INFORME DE AUDITORÍA N° 006-2026-2-2960-AC

AUDITORÍA DE CUMPLIMIENTO
MUNICIPALIDAD DISTRITAL DE PARAMONGA, PARAMONGA, BARRANCA, LIMA

"REHABILITACIÓN DE LA CAPTACIÓN Y CANAL HUANCAR ALTO, DISTRITO DE PARAMONGA, PROVINCIA DE BARRANCA, DEPARTAMENTO DE LIMA", CUI N.° 2519435.

Imagen n.° 15
Vista, sección 5-5 Desripiador y canal de Limpia

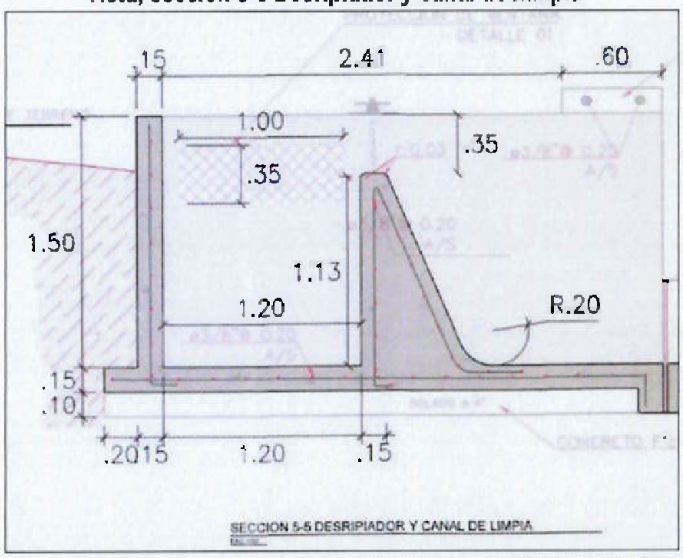
Se revisó también el metrado del acero del desripiador, en el cual se observó que la longitud del acero transversal de la base no correspondía; la planilla de metrados de esta partida considera 14,00 m de ancho, mientras que los planos indican un ancho de 1.20 m (Sección 5-5 Desripiador y Canal de Limpia- Plano

Arquitectura de captación tipo Barraje). Se muestra a continuación la planilla de metrados y el detalle del plano mencionado:

A partir de los cuadros, se puede observar una cantidad de 381,00 kg planteado en el expediente técnico y una cantidad de 213,50 kg determinado por la Comisión de Control, lo que equivaldría un exceso de metrado en 167,50 kg.

Asimismo, la Comisión de Control recalculó el metrado de dicha partida en base a lo indicado en el plano (Arquitectura de Captación tipo Barraje "PC-01"), tal como se muestra en el cuadro siguiente:

Imagen n.° 16
Detalle Acero utilizado para medición de acero en Base Desripiador

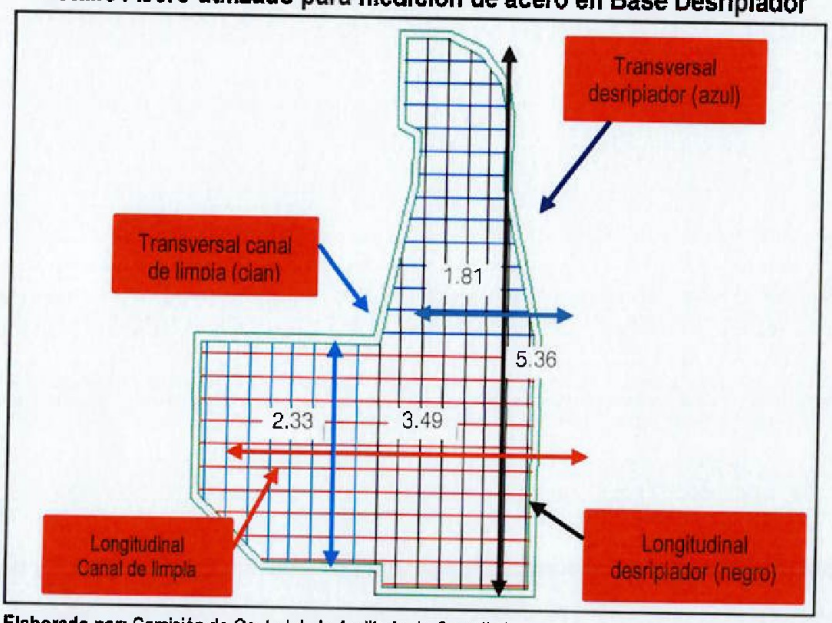
Se muestra a continuación el esquema con el que se realizó la planilla de metrados del acero de la base del desripiador – canal de limpia.

Imagen n.° 20
Vista en planta de la Bocatoma del plano PC-01 "Arquitectura de Captación tipo Barraje", donde el barraje, poza disipadora y mampostería de piedra tiene una longitud de 5,00 m

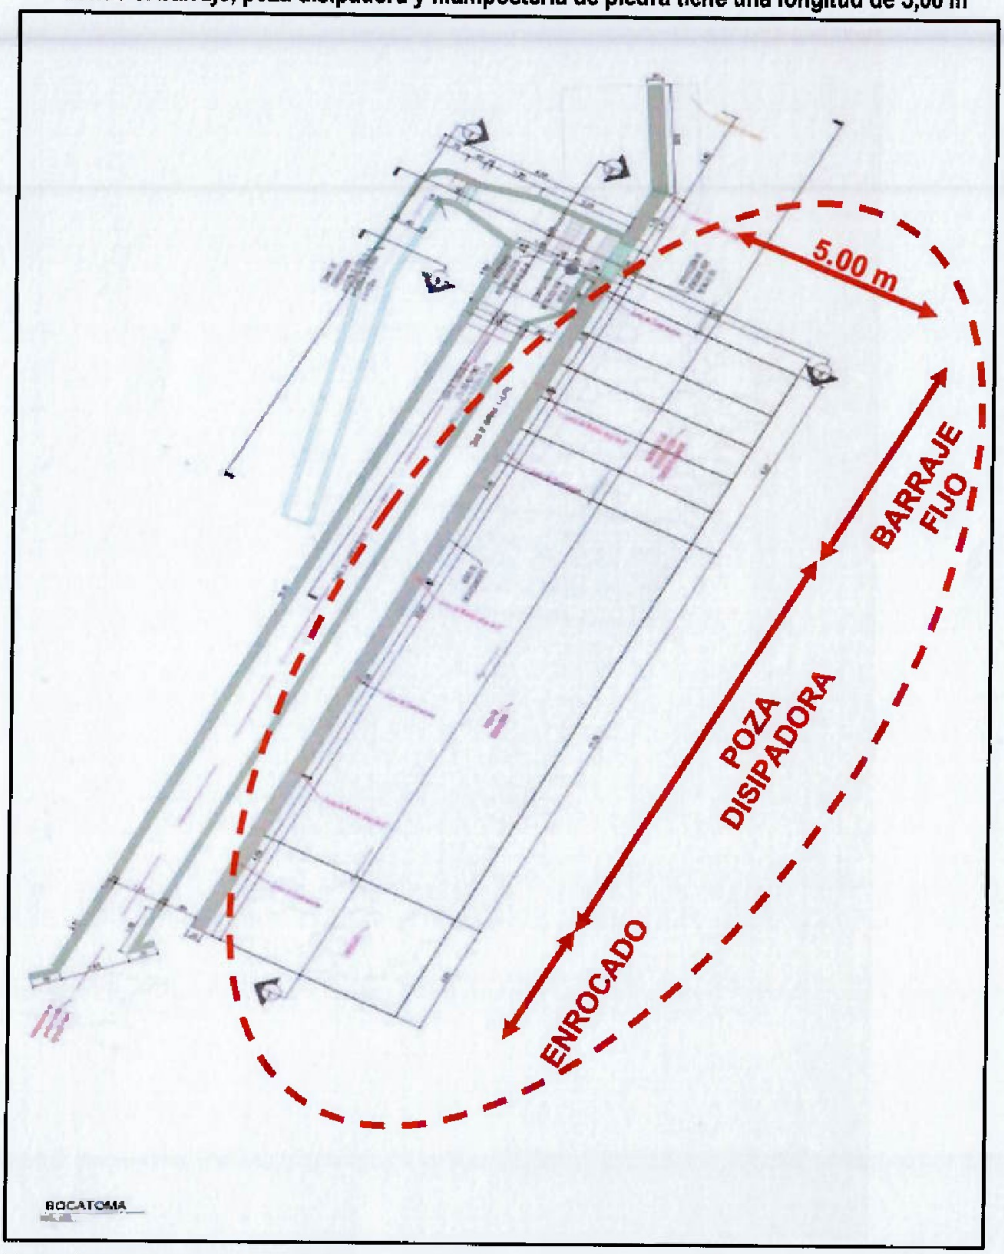
De la revisión a los planos PC-01 "Arquitectura de captación tipo barraje", CP-02 "Detalle de Muro de Encauzamiento" y PC-01 "Topografía, perfil y sección transversal de la captación", del expediente técnico **(Apéndice n.° 17)** suscrito por el Sr. Felipe Saúl Hizo Huerta, en su calidad de Gerente de Desarrollo Urbano Rural e Infraestructura, se verificó que la longitud de barraje es de 5,00 m, así como la poza disipadora y mampostería de piedra, además que no se consideró el muro de encausamiento en la margen izquierda, ni el canal de limpia junto a la ventana de captación tal como se muestra en las imágenes siguientes:

Revisión del plano en campo

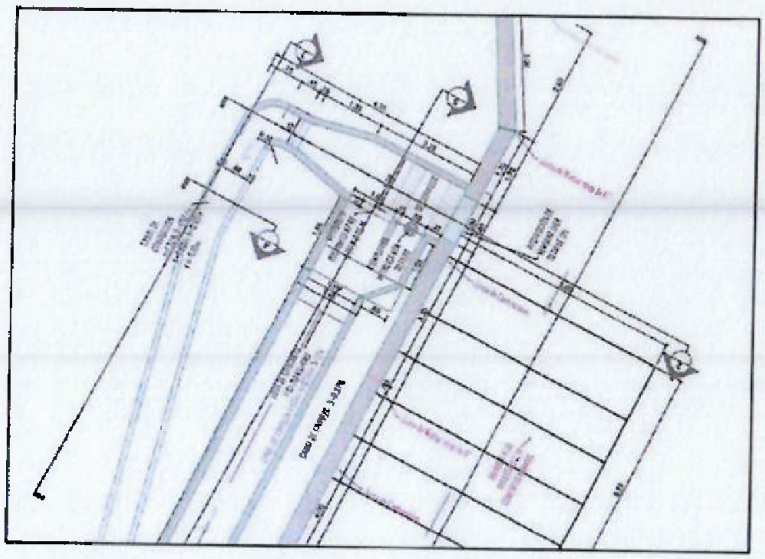
Durante la reunión en la bocatoma, se revisó el plano clave del proyecto y se observó que la infraestructura planeada no incluye un canal de limpieza en el cauce del río. Dicho plano indica que el canal de limpieza solo está previsto después de la ventana de captación. Además, observamos que el barraje previsto es de 5 metros, lo que dejaría una parte del cauce del río expuesta al flujo del agua.

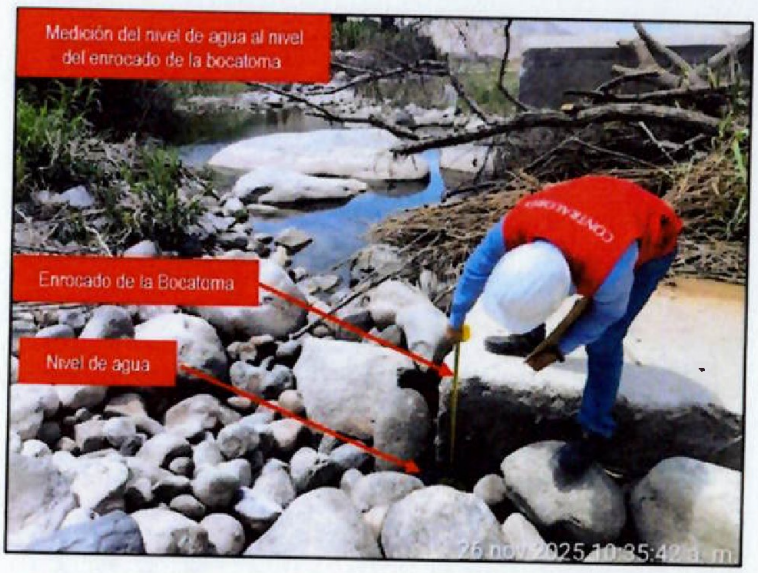
El barraje construido, de 5,00 m de ancho, resulta insuficiente frente al ancho real del río de 11,40 m, lo que impide la captación adecuada. En consecuencia, el agua se obtiene de manera provisional mediante mangas plásticas instaladas de forma rústica, las cuales presentan pérdidas por agujeros y empalmes defectuosos, mientras que el punto de captación fue construido con piedras de manera precaria, lo que no garantiza el caudal requerido. Además, se observó que la obra fue ejecutada junto a un cerro, del cual se desprenden bloques de piedra de gran tamaño, generando un riesgo potencial para la infraestructura. La ubicación también impide el cierre total del cauce del río, por lo que se realizaron trabajos de protección consistentes en la colocación de piedras de mediano y gran tamaño para reforzar el perímetro y proteger tanto el canal como las áreas de cultivo frente a posibles desbordes.

Imagen n.° 41
Vista, plano PC-01 planta de Bocatoma

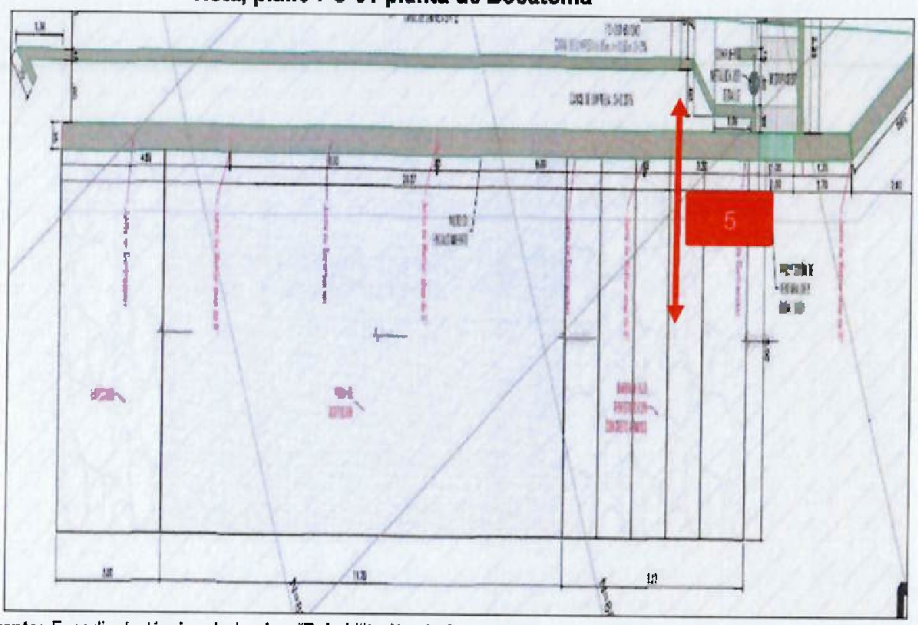
De la revisión efectuada al expediente técnico de la obra, la Comisión de Control identificó una incompatibilidad técnica en la partida "02.03.04 Mampostería de piedra f´c=210 kg/cm2 +30% P.M.". Se observó que la planilla de metrados consigna un ancho de 6.00 metros tanto para el enrocado de aguas arriba como para el de aguas abajo; sin embargo, dicha medida se contradice con el Plano PC-01 (Planta y Secciones de la Bocatoma), el cual establece claramente un ancho de 5.00 metros. Esta discrepancia se detalla en los registros técnicos que se presentan a continuación:

En ese sentido, al realizar el análisis técnico conforme al plano PC-01 (que establece un ancho de diseño de 5.00 metros), la Comisión de Control realizó el recálculo de la partida "02.03.04 Mampostería de piedra f´c=210 kg/cm2 +30% P.M.", determinando un metrado de 50.05 m³, al contrastar esta magnitud con la cantidad referencial de la planilla de metrados del expediente técnico (60.42 m³), se identificó un exceso de 10.37 m³, conforme se detalla a continuación:

Imagen n.° 50
Plano PC-01: Isométrico de canal- detalle de juntas

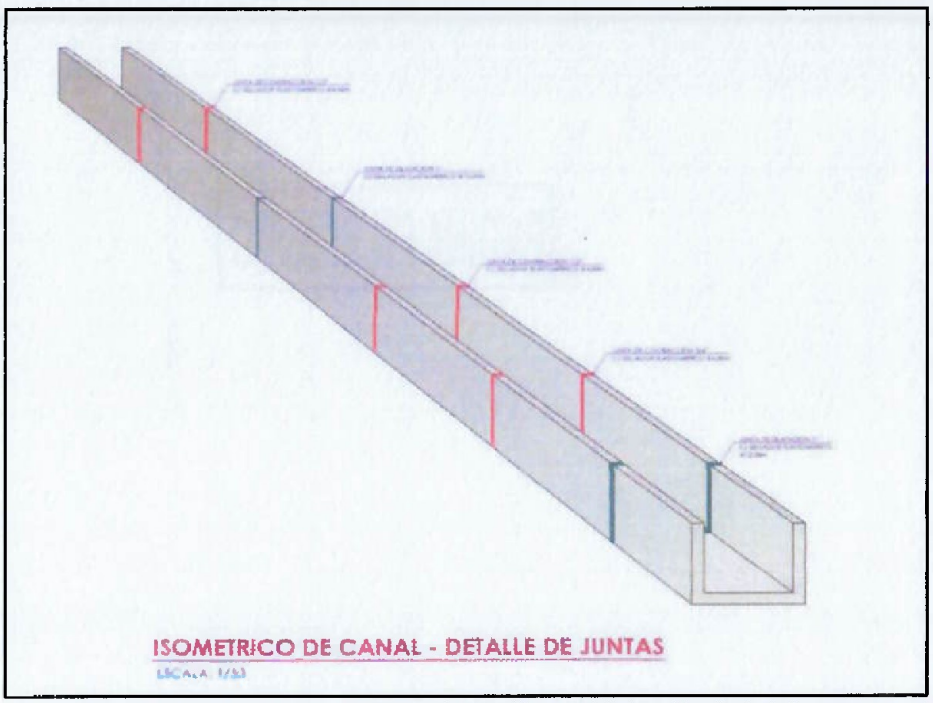
Sin embargo, al estar ambas partidas ubicadas en la misma sección, corresponde ajustar las juntas a los 50 metros lineales indicados en las progresivas establecidas en el plano PC-01: Detalle de canal **(Ver Imagen n.° 50).**

Imagen n.° 53
Plano PC-01: Isométrico de canal- detalle de juntas

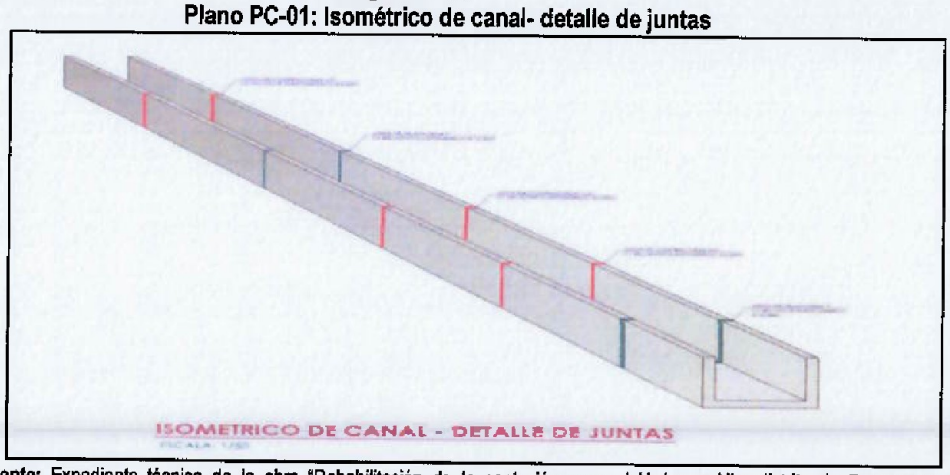
Sin embargo, al estar ambas partidas ubicadas en la misma sección, corresponde ajustar las juntas a los metros lineales indicados en las progresivas establecidas en el plano PC-01: Detalle de canal **(Ver Imagen n.° 53)**, bajo un análisis de congruencia técnica, la cantidad de juntas consignadas en el expediente técnico no guarda relación con la longitud de los tramos; por ello, resulta necesario aplicar un descuento en la partida de juntas de contracción en aquellos puntos donde coinciden con una junta de dilatación, evitando así una doble cuantificación.
